整理番号		サービスキャンペーン開始日	令和2年8月20日
不具合の内容	左右前輪のフェンダー内において、製造指示が不適切なため、ウレタンパッドが取付けられていないものがある。そのため、車両前方周辺とエンジンルーム内の空気の流れを正しく整流できないおそれがある。		
改善の内容	全車両、左右前輪のインナーフェンダー内のウレタンパッドの有無を確認し、取付けられていない場合は取付ける。		
自動車利用者等に周知させるための処置	ダイレクトメール、電話、訪問により通知する。

改善箇所説明図

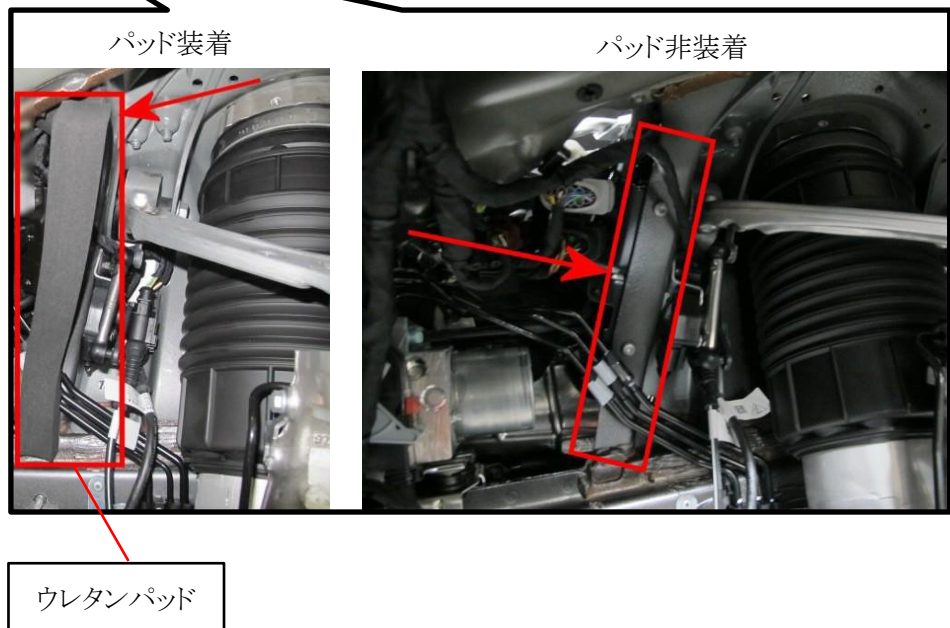
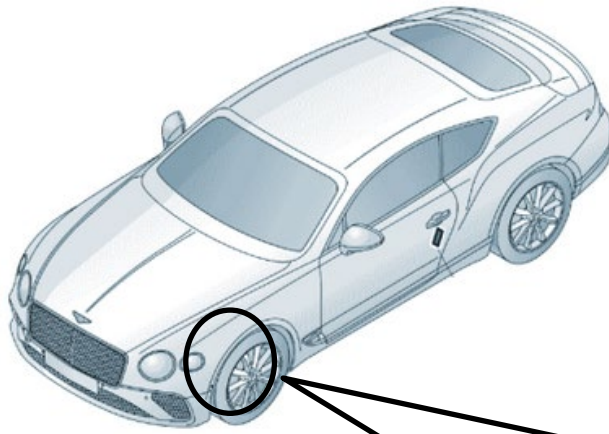
不具合の内容

左右前輪のフェンダー内において、製造指示が不適切なため、ウレタンパッドが取付けられていないものがある。そのため、車両前方周辺とエンジンルーム内の空気の流れを正しく整流できないおそれがある。

改善の内容

全車両、左右前輪のインナーフェンダー内のウレタンパッドの有無を確認し、取付けられていない場合は取付ける。

識別

ボンネット左側のラッチストライカーに黄色のペイントを行い識別とする。
